Si trasmettono in allegato le osservazioni di diversi cittadini sulle integrazioni al progetto in oggetto

Oggetto: Valutazione di Impatto Ambientale Collegamento stabile tra la Sicilia e la Calabria (C.U.P. C41C23002750005) – Codice procedura ID 11169

Le sottoscritte Giuliana Bordenca e Silvana Gitto presentano le seguenti osservazioni in merito alle integrazioni al progetto sopra indicato.

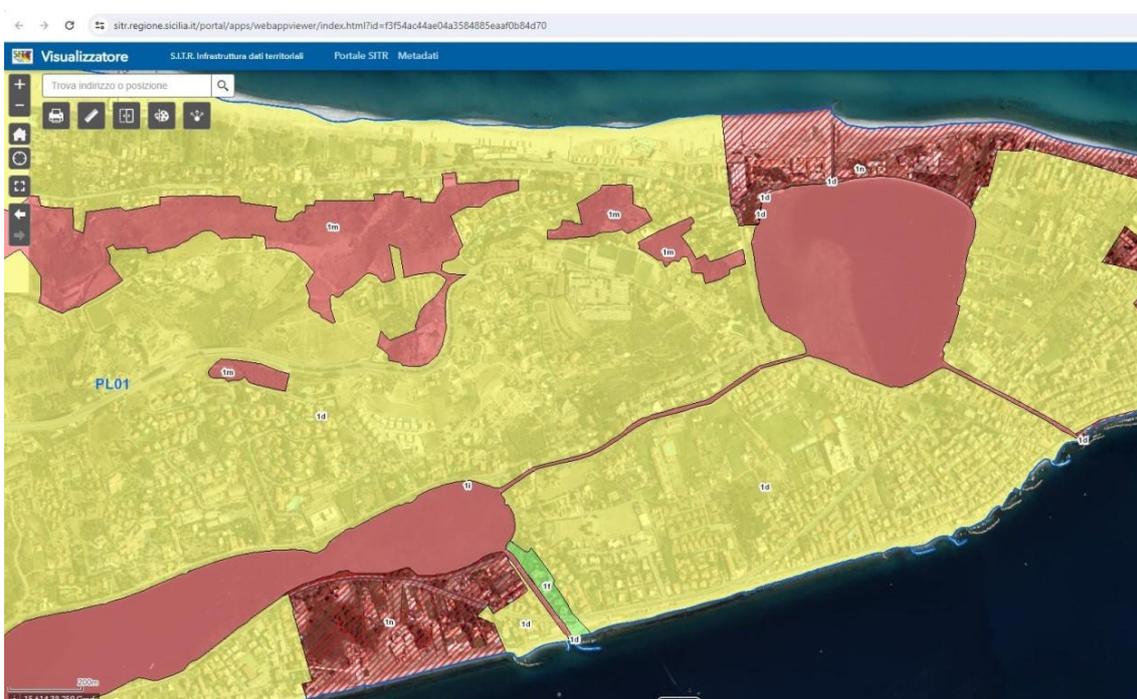
In tale "approfondimento" (pagg. 9-11 della RELAZIONE DI RISPOSTA ALLE RICHIESTE DI INTEGRAZIONE DEL MIC) il proponente conferma l'interferenza del progetto con numerosi regimi normativi del vigente Piano paesaggistico (tra cui, per l'appunto, i regimi "1d" e "1m"), come si evince dalla cartografia prodotta dal proponente, sebbene di scarsa risoluzione, di cui si riporta uno stralcio:

Tuttavia, se da un lato il proponente conferma, mediante specifiche cartografie, le interferenze del progetto con i regimi normativi "1d" e "1m" (interferenze peraltro già ammesse nella Sintesi non tecnica), dall'altro lato il cosiddetto "approfondimento" non affronta le specifiche prescrizioni vigenti in tali regimi, che, come già evidenziato nelle osservazioni dei cittadini, di fatto vietano la realizzazione del progetto in questione.

Al riguardo il proponente si limita ad affermare che *"in linea generale si riscontra come, anche se tutta l'infrastruttura si trova in ambito di tutela, solo le opere fuori terra (e non tutte) presentano veramente delle interferenze. Per questo le opere di mitigazione delle opere d'arte sono fondamentali nel ridurre gli impatti"*.

Tuttavia la realizzazione di opere di mitigazione non consente di superare i divieti posti dalle Norme del Piano paesaggistico dell'ambito 9.

Invece i divieti posti dal Piano per i regimi normativi "1d" e "1m" risultano perentori e non ammettono eccezioni riguardanti la realizzazione di opere di mitigazione.

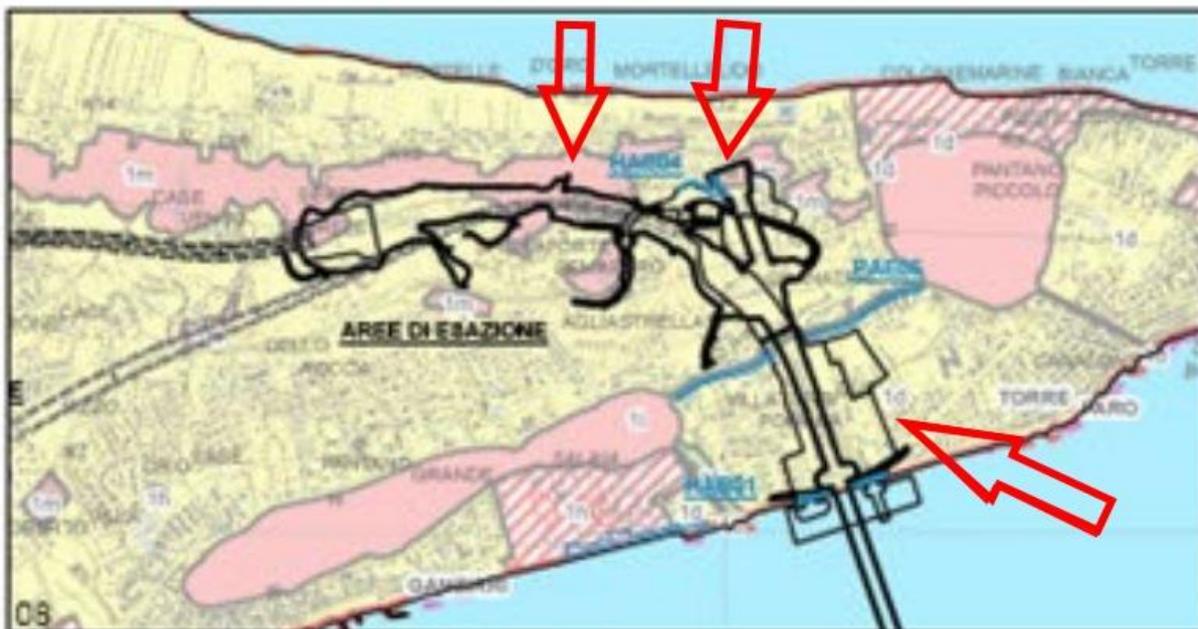
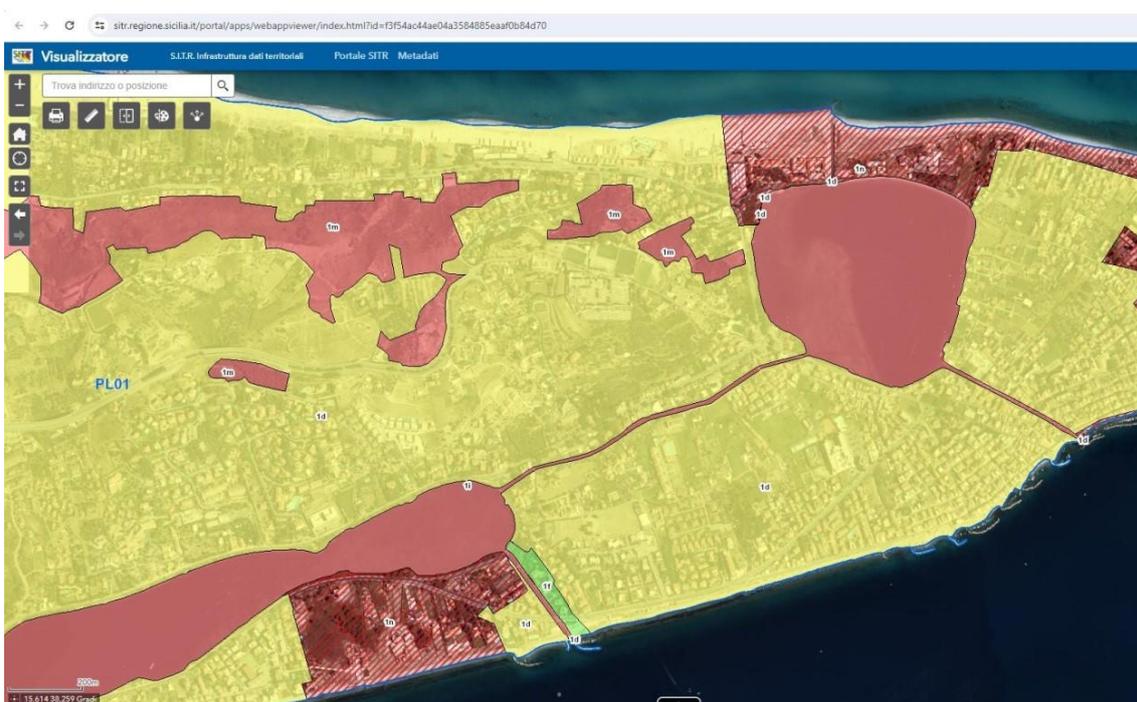
In tale "approfondimento" (pagg. 9-11 della RELAZIONE DI RISPOSTA ALLE RICHIESTE DI INTEGRAZIONE DEL MIC) il proponente conferma l'interferenza del progetto con numerosi regimi normativi del vigente Piano paesaggistico (tra cui, per l'appunto, i regimi "1d" e "1m"), come si evince dalla cartografia prodotta dal proponente, sebbene di scarsa risoluzione, di cui si riporta uno stralcio:

Per una migliore riconoscibilità dell'ubicazione dei regimi normativi del Piano paesaggistico di nostro interesse si consiglia il confronto con la cartografia del Piano estrapolata dal S.I.T.R. della Regione Siciliana²:

Tuttavia, se da un lato il proponente conferma, mediante specifiche cartografie, le interferenze del progetto con i regimi normativi "1d" e "1m" (interferenze peraltro già ammesse nella Sintesi non tecnica), dall'altro lato il cosiddetto "approfondimento" non affronta le specifiche prescrizioni vigenti in tali regimi, che, come già evidenziato nelle osservazioni dei cittadini, di fatto vietano la realizzazione del progetto in questione.

Tuttavia la realizzazione di opere di mitigazione non consente di superare i divieti posti dalle Norme del Piano paesaggistico dell'ambito 9.

Invece i divieti posti dal Piano per i regimi normativi "1d" e "1m" risultano perentori e non ammettono eccezioni riguardanti la realizzazione di opere di mitigazione.

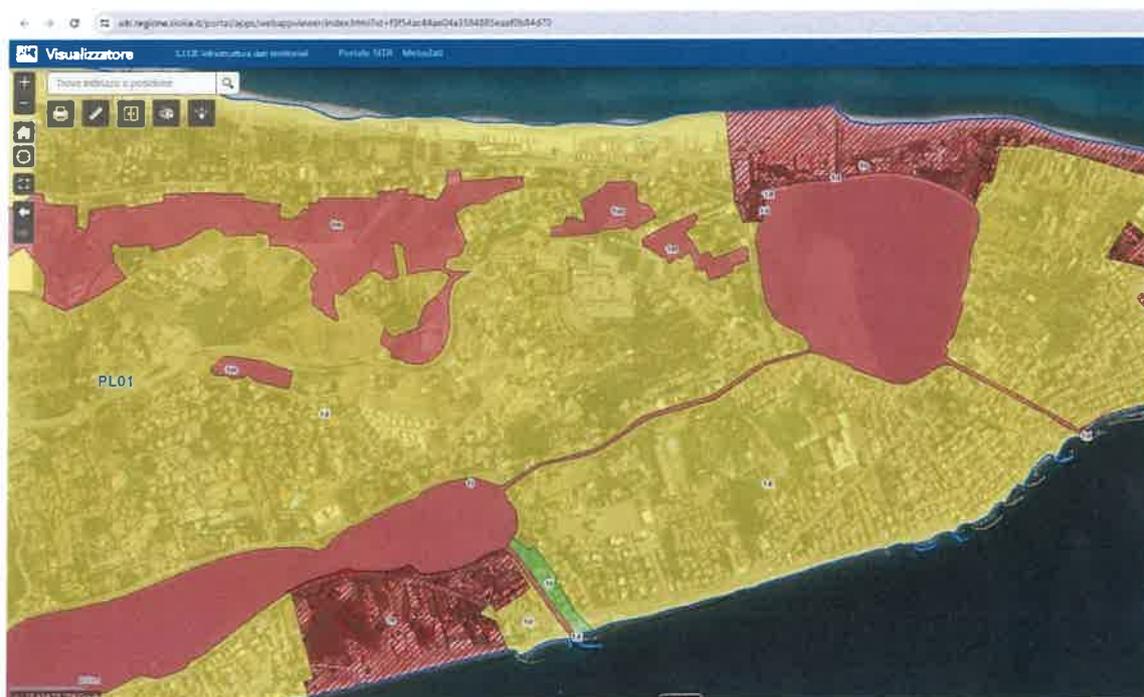
In tale "approfondimento" (pagg. 9-11 della RELAZIONE DI RISPOSTA ALLE RICHIESTE DI INTEGRAZIONE DEL MIC) il proponente conferma l'interferenza del progetto con numerosi regimi normativi del vigente Piano paesaggistico (tra cui, per l'appunto, i regimi "1d" e "1m"), come si evince dalla cartografia prodotta dal proponente, sebbene di scarsa risoluzione, di cui si riporta uno stralcio:

Tuttavia, se da un lato il proponente conferma, mediante specifiche cartografie, le interferenze del progetto con i regimi normativi "1d" e "1m" (interferenze peraltro già ammesse nella Sintesi non tecnica), dall'altro lato il cosiddetto "approfondimento" non affronta le specifiche prescrizioni vigenti in tali regimi, che, come già evidenziato nelle osservazioni dei cittadini, di fatto vietano la realizzazione del progetto in questione.

Tuttavia la realizzazione di opere di mitigazione non consente di superare i divieti posti dalle Norme del Piano paesaggistico dell'ambito 9.

Invece i divieti posti dal Piano per i regimi normativi "1d" e "1m" risultano perentori e non ammettono eccezioni riguardanti la realizzazione di opere di mitigazione.

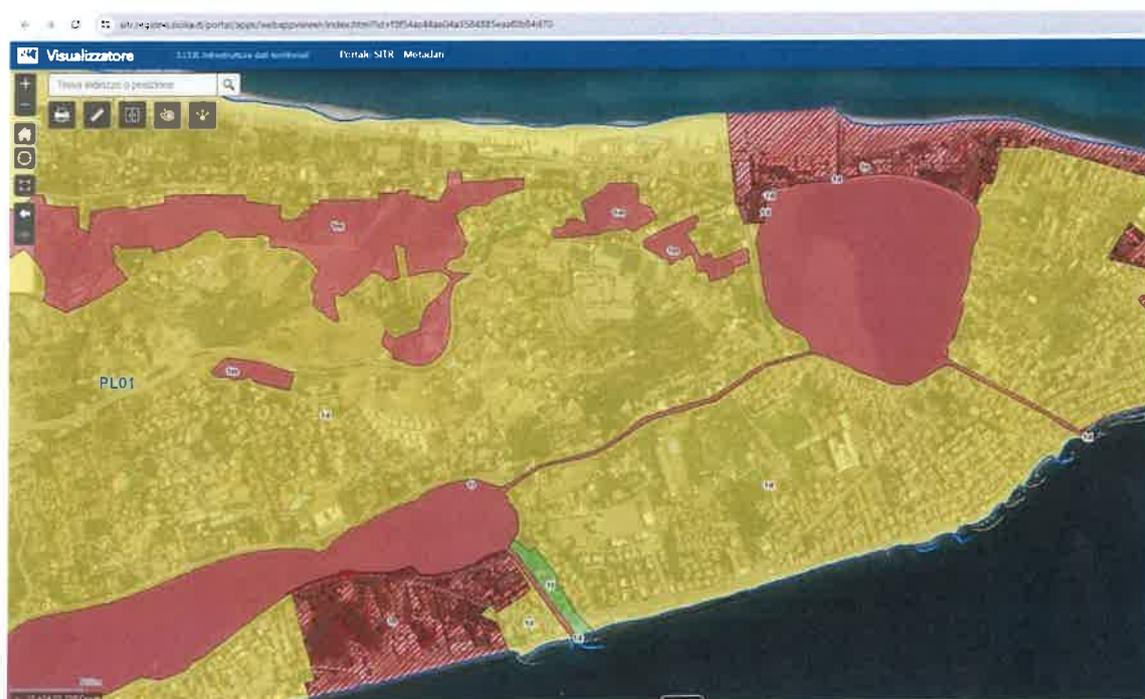
In tale "approfondimento" (pagg. 9-11 della RELAZIONE DI RISPOSTA ALLE RICHIESTE DI INTEGRAZIONE DEL MIC) il proponente conferma l'interferenza del progetto con numerosi regimi normativi del vigente Piano paesaggistico (tra cui, per l'appunto, i regimi "1d" e "1m"), come si evince dalla cartografia prodotta dal proponente, sebbene di scarsa risoluzione, di cui si riporta uno stralcio:

Tuttavia, se da un lato il proponente conferma, mediante specifiche cartografie, le interferenze del progetto con i regimi normativi "1d" e "1m" (interferenze peraltro già ammesse nella Sintesi non tecnica), dall'altro lato il cosiddetto "approfondimento" non affronta le specifiche prescrizioni vigenti in tali regimi, che, come già evidenziato nelle osservazioni dei cittadini, di fatto vietano la realizzazione del progetto in questione.

Tuttavia la realizzazione di opere di mitigazione non consente di superare i divieti posti dalle Norme del Piano paesaggistico dell'ambito 9.

Invece i divieti posti dal Piano per i regimi normativi "1d" e "1m" risultano perentori e non ammettono eccezioni riguardanti la realizzazione di opere di mitigazione.

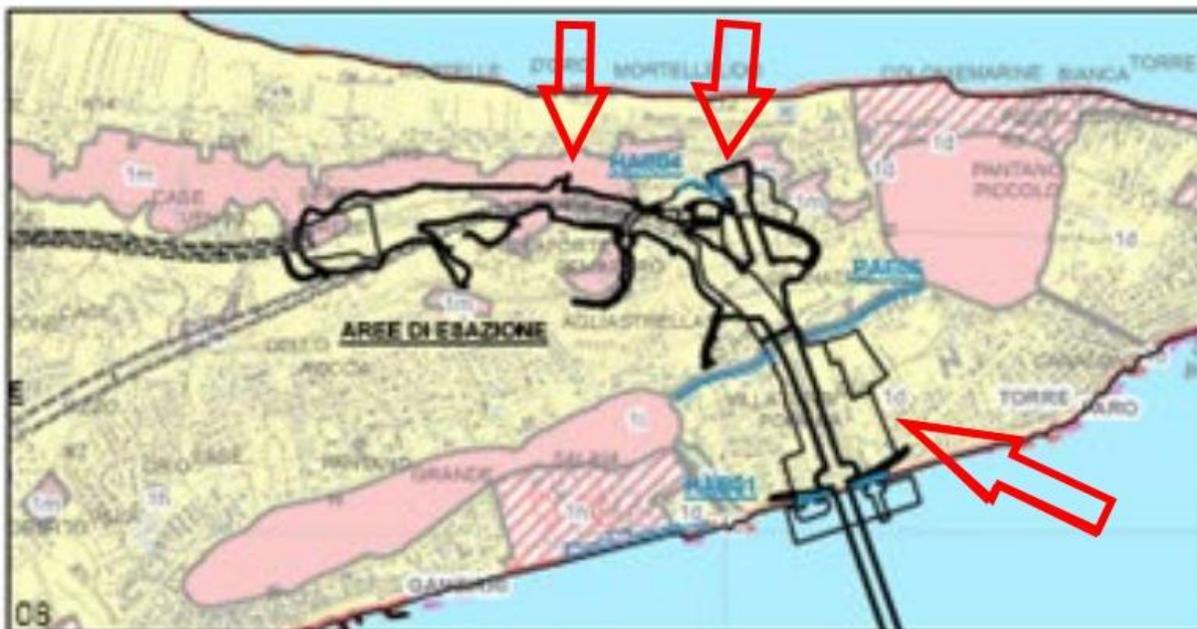
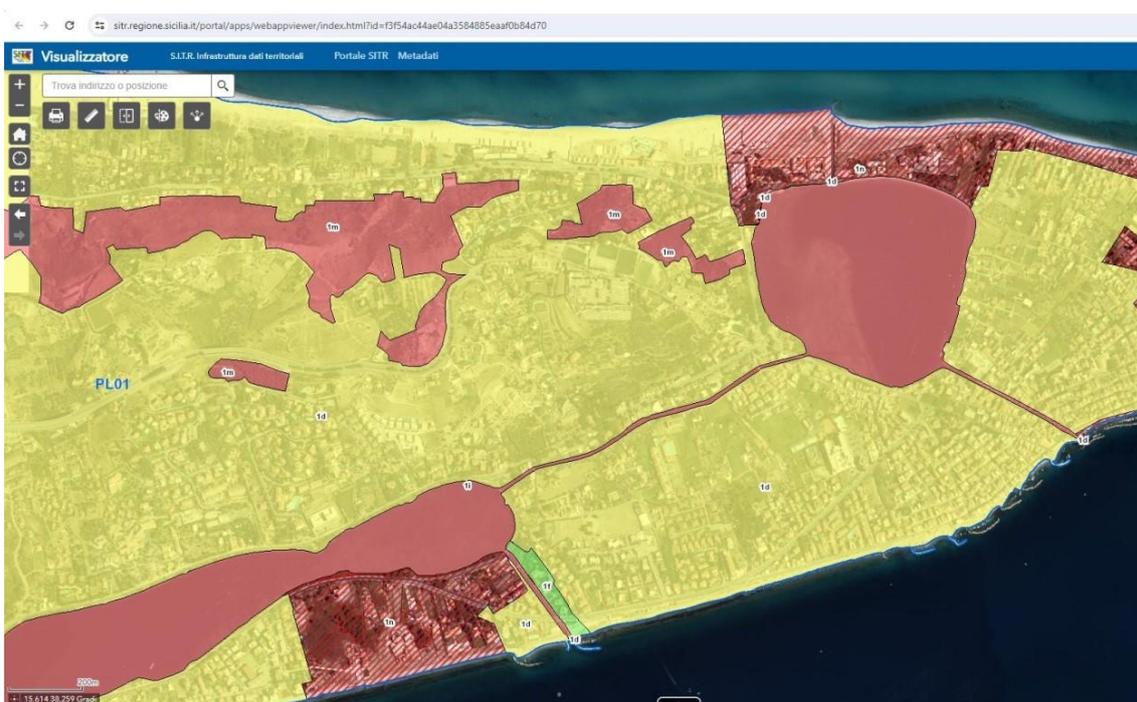
In tale "approfondimento" (pagg. 9-11 della RELAZIONE DI RISPOSTA ALLE RICHIESTE DI INTEGRAZIONE DEL MIC) il proponente conferma l'interferenza del progetto con numerosi regimi normativi del vigente Piano paesaggistico (tra cui, per l'appunto, i regimi "1d" e "1m"), come si evince dalla cartografia prodotta dal proponente, sebbene di scarsa risoluzione, di cui si riporta uno stralcio:

Per una migliore riconoscibilità dell'ubicazione dei regimi normativi del Piano paesaggistico di nostro interesse si consiglia il confronto con la cartografia del Piano estrapolata dal S.I.T.R. della Regione Siciliana²:

Tuttavia, se da un lato il proponente conferma, mediante specifiche cartografie, le interferenze del progetto con i regimi normativi "1d" e "1m" (interferenze peraltro già ammesse nella Sintesi non tecnica), dall'altro lato il cosiddetto "approfondimento" non affronta le specifiche prescrizioni vigenti in tali regimi, che, come già evidenziato nelle osservazioni dei cittadini, di fatto vietano la realizzazione del progetto in questione.

Tuttavia la realizzazione di opere di mitigazione non consente di superare i divieti posti dalle Norme del Piano paesaggistico dell'ambito 9.

Invece i divieti posti dal Piano per i regimi normativi "1d" e "1m" risultano perentori e non ammettono eccezioni riguardanti la realizzazione di opere di mitigazione.

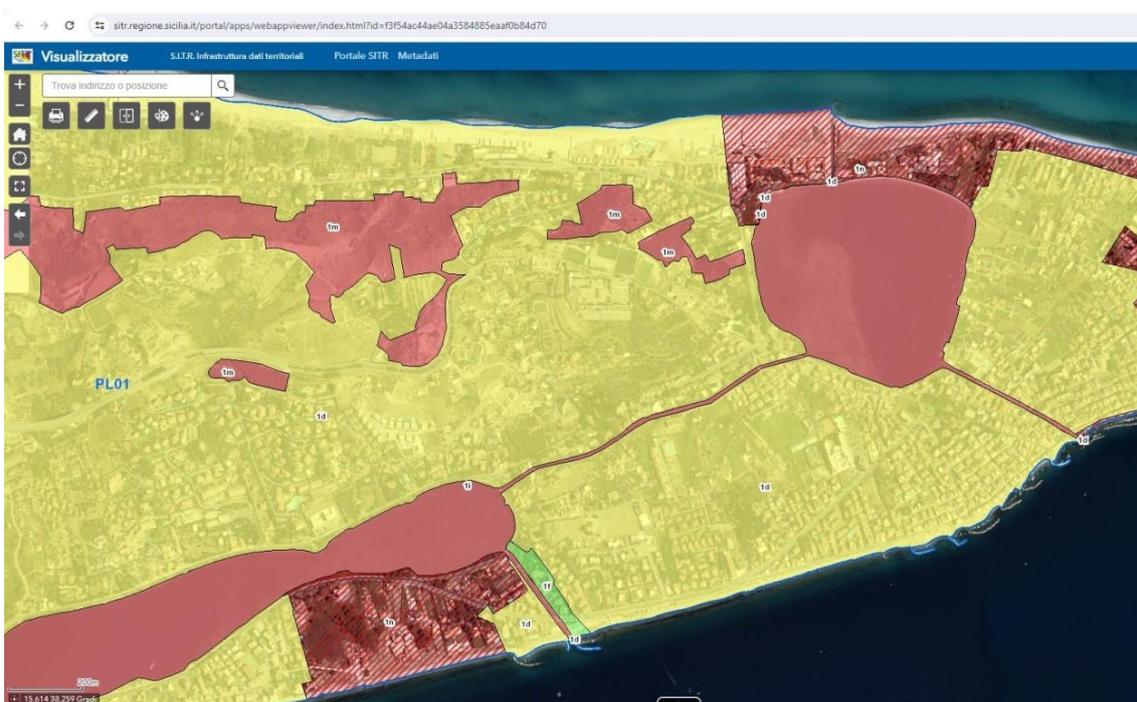
In tale "approfondimento" (pagg. 9-11 della RELAZIONE DI RISPOSTA ALLE RICHIESTE DI INTEGRAZIONE DEL MIC) il proponente conferma l'interferenza del progetto con numerosi regimi normativi del vigente Piano paesaggistico (tra cui, per l'appunto, i regimi "1d" e "1m"), come si evince dalla cartografia prodotta dal proponente, sebbene di scarsa risoluzione, di cui si riporta uno stralcio:

Tuttavia, se da un lato il proponente conferma, mediante specifiche cartografie, le interferenze del progetto con i regimi normativi "1d" e "1m" (interferenze peraltro già ammesse nella Sintesi non tecnica), dall'altro lato il cosiddetto "approfondimento" non affronta le specifiche prescrizioni vigenti in tali regimi, che, come già evidenziato nelle osservazioni dei cittadini, di fatto vietano la realizzazione del progetto in questione.

E' evidente pertanto che le integrazioni del proponente non risolvono l'incompatibilità del progetto in questione con le disposizioni del Piano Paesaggistico dell'ambito 9 riguardanti, in particolare, i regimi normativi "1d" e "1m".
